OGGETTO: [ID_VIP 8321] Procedura di Valutazione di Impatto Ambientale ai sensi dell'art.23 del D.Lgs 152/06 relativa al progetto per la realizzazione di un impianto Agrofotovoltaico, denominato "Giumenta", della potenza pari a 116 MW e delle relative opere di connessione alla RTN, da realizzarsi nel Comune di Ramacca (CT).

Con riferimento alla **vostra nota del 08/02/2023 V.s Registro Ufficiale 00001723** ricevuta a mezzo pec, con la presente si riscontrano le richieste da voi comunicate

Figura 1 inquadramento area di impianto

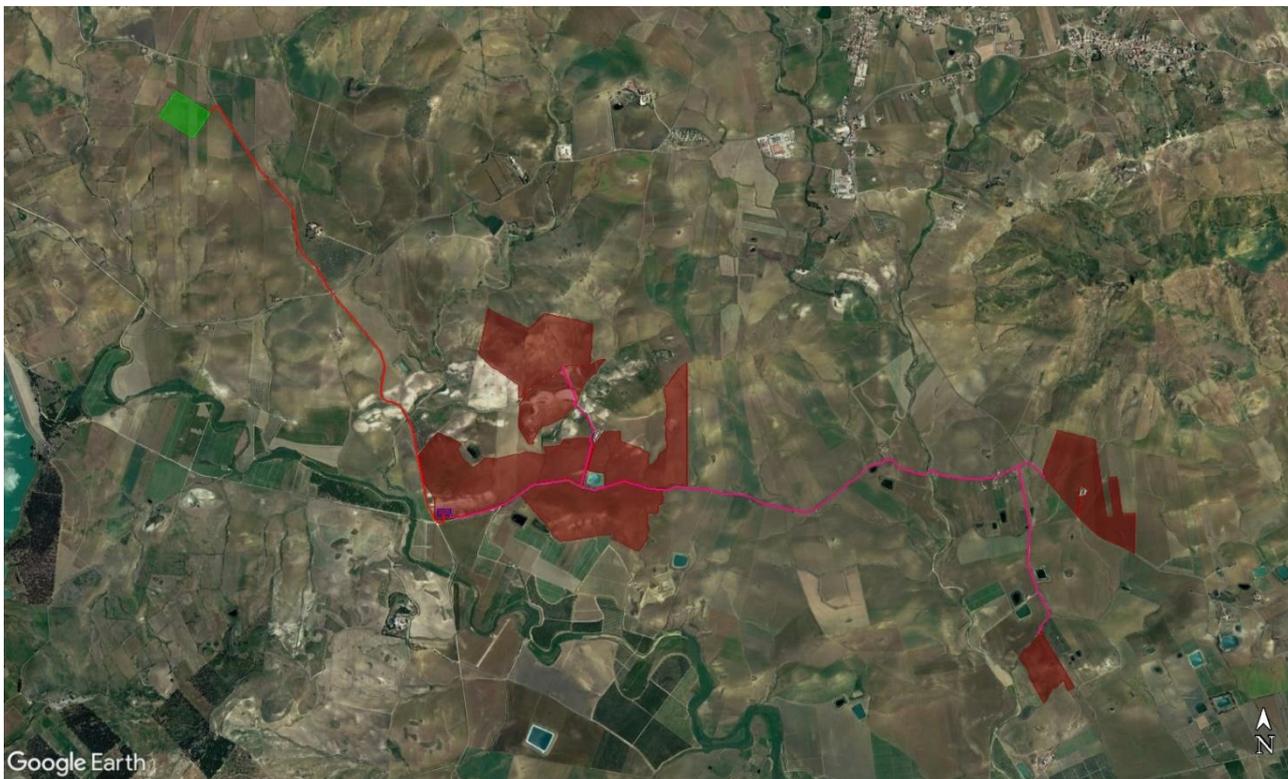
- Un approfondimento volto a chiarire in relazione alla prevista stazione di utenza 150/20 kV, a quale stazione elettrica RTN 380/150 kV sarà collegata se, come indicato nell'elaborato (RS06REL0017A0) a pag 3, "nel comune di Ramacca (CT) sarà collegata in entra-esce sulla futura linea a 380 kV "Chiaromonte Gulfi - Ciminna""; si chiede di fornire una rappresentazione planimetrica delle opere sopracitate;

La stazione elettrica RTN 380/150 kV sarà ubicata nel Comune di Ramacca (CT) interessando un'area completamente recintata di circa 76.146 m² e sarà collegata in entra-esce sulla futura linea a 380 kV "Chiaromonte Gulfi-Ciminna"; l'impianto di trasformazione sarà localizzato nei pressi della Strada Provinciale SP182, sarà inoltre ubicata in area pianeggiante individuata in planimetria catastale nel foglio n.76 particelle 48,47,94,103, 104, 94, 122, 84, 49, 91, 6 del comune di Ramacca. La stazione di utenza 150/20 kV avrà una superficie di 5.184 m² e sarà collegata in antenna con la sezione a 150 kV della suddetta SE RTN 380/150 kV. L'impianto sarà ubicato in area pianeggiante individuata in planimetria catastale nel foglio n.82 particella 52 del comune di Ramacca (CT). L'ingresso alla stazione di utenza avviene tramite un cancello carrabile largo 8.00 m di tipo scorrevole ed un cancello pedonale, inseriti fra i pilastri e puntellature in collegamento cementizio armato, raggiungibili percorrendo la SP182. Di seguito si riporta una rappresentazione planimetrica delle connessioni del cavidotto 150kV tra la stazione di utenza e la SE RTN

Dall'inquadramento sopra si distinguono: in rosso si riportano le aree di impianto collegate tra loro dal cavidotto MT (magenta) a sua volta collegato alla stazione di utenza (in blu) dal quale parte il cavidotto AT completamente interrato su viabilità pubblica fino al raggiungimento della stazione RTN (campita in verde)

Quanto sopra detto risulta essere integrato nell'elaborato RS06REL0017S1 - Relazione calcoli elettrici cavidotti interni all'impianto FV
